REQUERIMENTO Nº 3120/2024

EMENTA: REQUER INFORMAÇÕES E PROVIDÊNCIAS SOBRE A GUIA (MEIO-FIO) LOCALIZADA NA ENTRADA DO TÚNEL JOSÉ BONIFÁCIO, CONFORME ESPECIFICA.

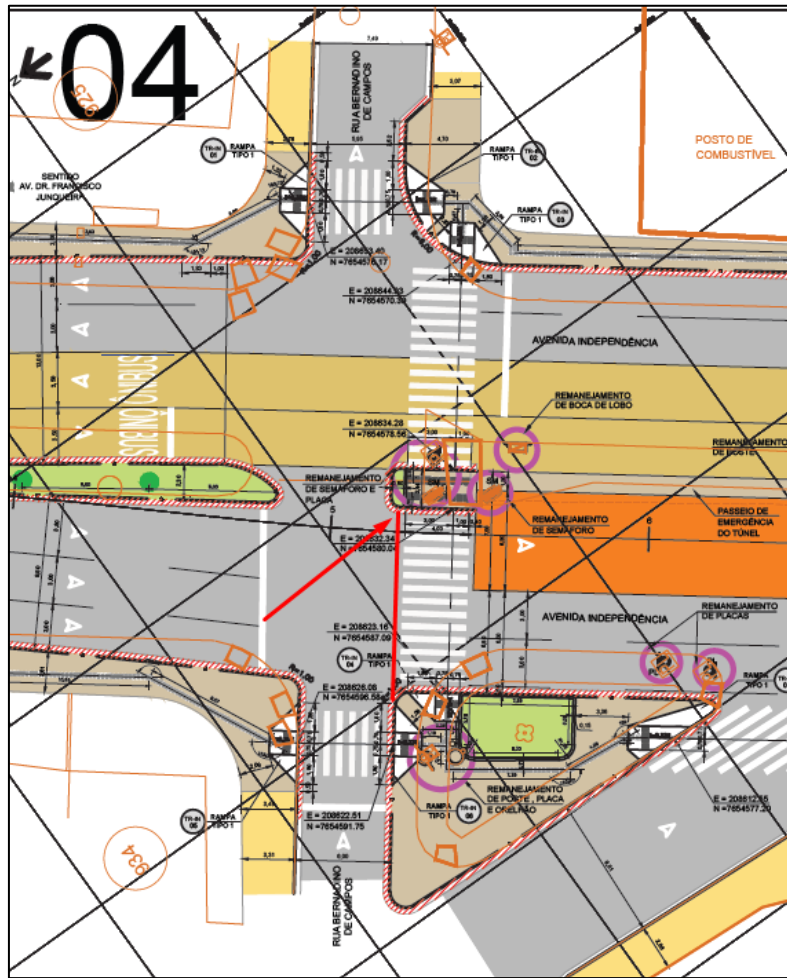
CONSIDERANDO a provocação de munícipes, que recorrem a este mandato parlamentar, na intervenção junto aos órgãos públicos, a fim de relatar os riscos de acidente em razão da guia (meio-fio) localizada na entrada do túnel José Bonifácio. Isso porque, para quem transita pela via Bernardino de Campos, é possível identificar que a guia próxima a entrada do referido túnel aparentemente não está alinhada com a guia da Rua Bernardino de Campos, conforme imagens a seguir:

No projeto da referida obra, salvo melhor juízo, também é possível verificar esse suposto não alinhamento das mencionadas guias:

O grande problema é que muitos veículos, que sobem pela Rua Bernardino de Campos, acabam tendo que desviar da referida guia no exato momento que cruzam a Av. Independência, provocando estresse, congestionamento e riscos de acidente.

- Por qual motivo essa guia localizada na entrada do túnel José Bonifácio não está alinhada com a guia da Rua Bernardino de Campos?
- Qual providência pode ser tomada?
- Considerando que há estacionamento na Rua Bernardino de Campos, seria esta Rua de faixa única? De que modo a sinalização local pode ser ampliada para evitar os problemas acima narrados?
